**洗濯機パン(800・900サイズ)
の施工性を向上させて
新発売!**

**オートクリーンCおよび
フラッシュバルブ配管セットの
再生水仕様の品揃え追加!**

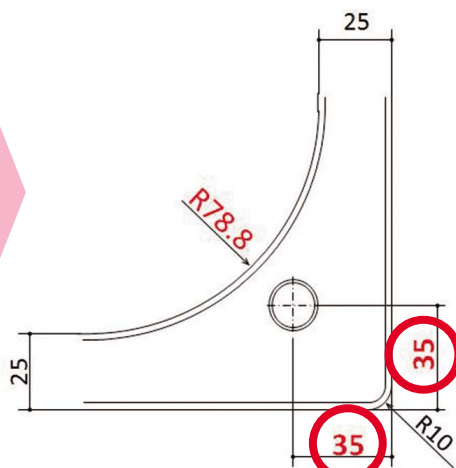
床固定ねじ穴の位置が壁から
21mmと比較的壁に近い

床固定ねじ穴の位置を壁から35mmと、
内側に14mm移動することで、
電動ドライバーでの施工性が向上

電動ドライバーが壁に
当って施工しにくい。

ねじ穴の位置を変更した
ことにより電動ドライバー
での施工がしやすくなった。

■排水ソケットユニット

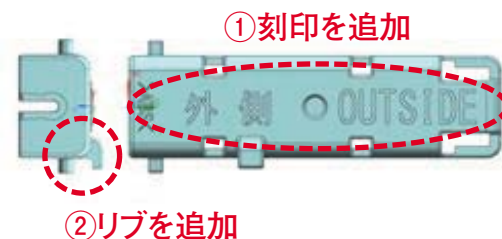
- ① ケースに刻印を追加し、取付向きをわかりやすくします。
- ② リブを追加し、逆付けできないようにします。

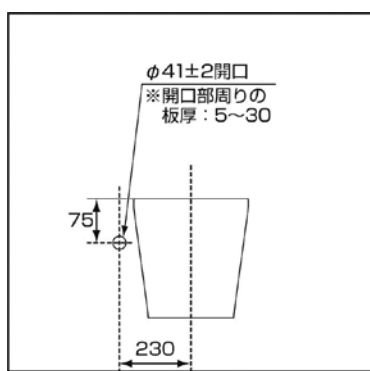
■スピンドルガイドの桶部の形状を変更します

桶部の形状を拡大

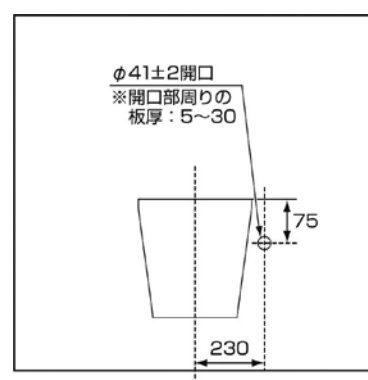
- 停電時洗浄ユニットのレバー取り付け位置を変更します
ワイヤー長さを延長します

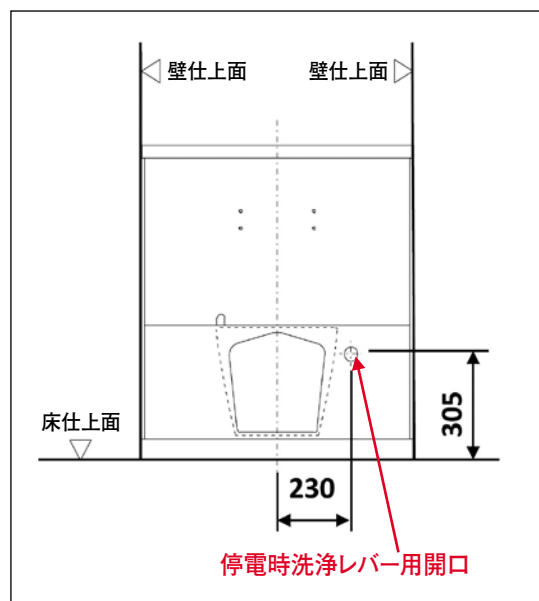
■前板開口位置を変更し、停電時洗浄レバー取り付け位置が変更になります

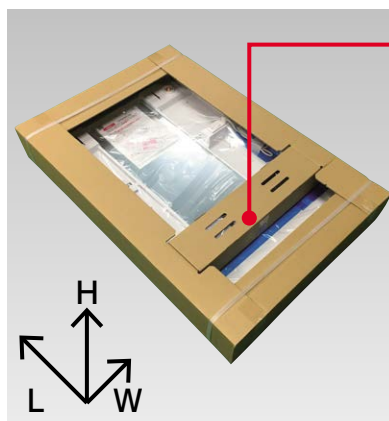
- 付属部品(照明、トレイなど)を内装箱に集約します
- 外装箱をコンパクト化します
